DEPARTAMENTO DE EVALUACIÓN DE ESTUDIOS DE IMPACTO AMBIENTAL

ASUNTO: Envío de respuesta de la primera información aclaratoria al EsIA

Nº de expediente: **DEIA-II-IM-056-2021**

En seguimiento al **MEMORANDO-DEEIA-0407-2406-2021**, le solicitamos anexar las coordenadas adjuntas y generar una cartografía que nos permita determinar la ubicación y superficie, del Estudio de Impacto Ambiental Categoría II denominado: **“CONSTRUCCIÓN Y OPERACIÓN DE UN CENTRO DE DISTRIBUCIÓN DE CEMENTO Y CEMENTANTES”**, a desarrollarse en el corregimiento de Cristóbal, distrito de Colón, provincia de Colón, cuyo promotor es **ULTRACEM PANAMÁ, S.A.**, la cual incluya Cobertura boscosa, Uso de suelo, Cuencas hidrográficas, Áreas protegidas, e Imagen Satelital.

**Imagen No.1-** Ubicación del sistema de tratamiento de aguas residuales dentro del polígono del proyecto.

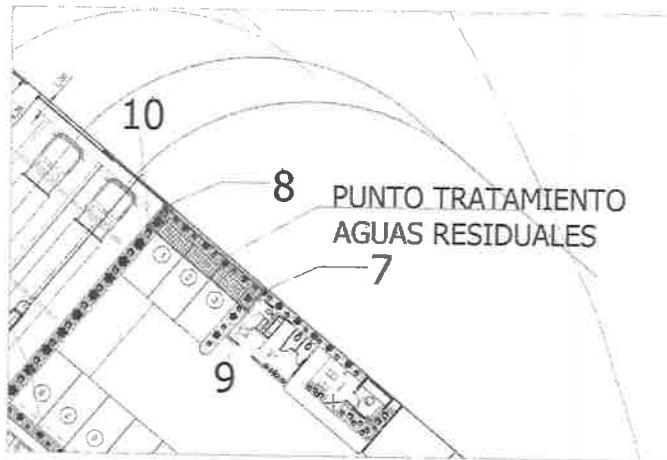
1. De acuerdo a las consideraciones técnicas emitidas por la Autoridad Marítima de Panamá a través de nota UAS-009-07-21, solicitan lo siguiente:
  - a) Ubicación del sistema de tratamiento primario (tanque séptico), dentro del polígono del proyecto, en la etapa de operación.
  - b) De presentarse algún tipo de escape de cemento que pudiera tener algún impacto directo o indirecto en el área marina, ¿cómo sería mitigado?
  - c) Presentar el Plan de contingencia por posibles derrames de hidrocarburos.

- a. El sistema de tratamiento primario (tanque séptico), se ubicará dentro del polígono en las siguientes coordenadas: (Ver anexo No.1).
